Informe Consolidado de Solicitud de Aclaraciones, Rectificaciones y/o Ampliaciones a la Declaración de Impacto Ambiental del Proyecto "Piscicultura San Pablo"

Nombre del Titular : Desarrollos Acuícolas San Pablo SpA.
Nombre del Representante Legal : Francisco José López Herrera
Dirección : San Sebastián 2780, Las Condes

El presente Informe Consolidado de Solicitud de Aclaraciones, Rectificaciones o Ampliaciones a la Declaración de Impacto Ambiental del Proyecto "Piscicultura San Pablo", contiene las observaciones generadas en virtud de la revisión de la DIA.

Figura 1. Punto de Control PC 04 vs Punto de Mezcla Completa

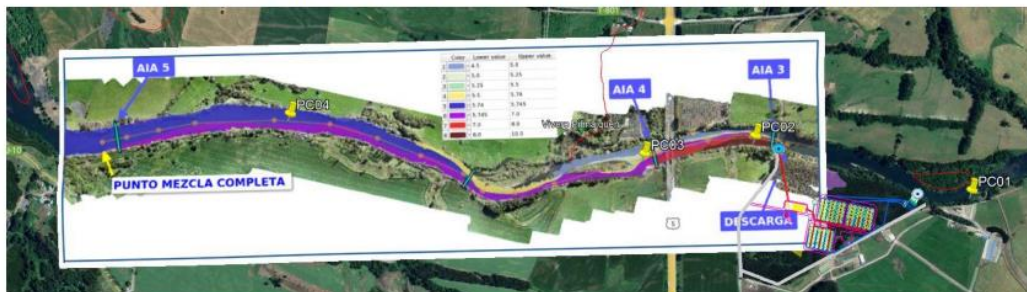
indicando las coordenadas UTM datum WGS84, un mapa vista en planta de su ubicación considerando los resultados de la modelación antes indicada y la actualización del CAV y otras tablas de la DIA donde se incluya este nuevo punto de control y/o se corrijan las coordenadas asociadas a dicho punto.
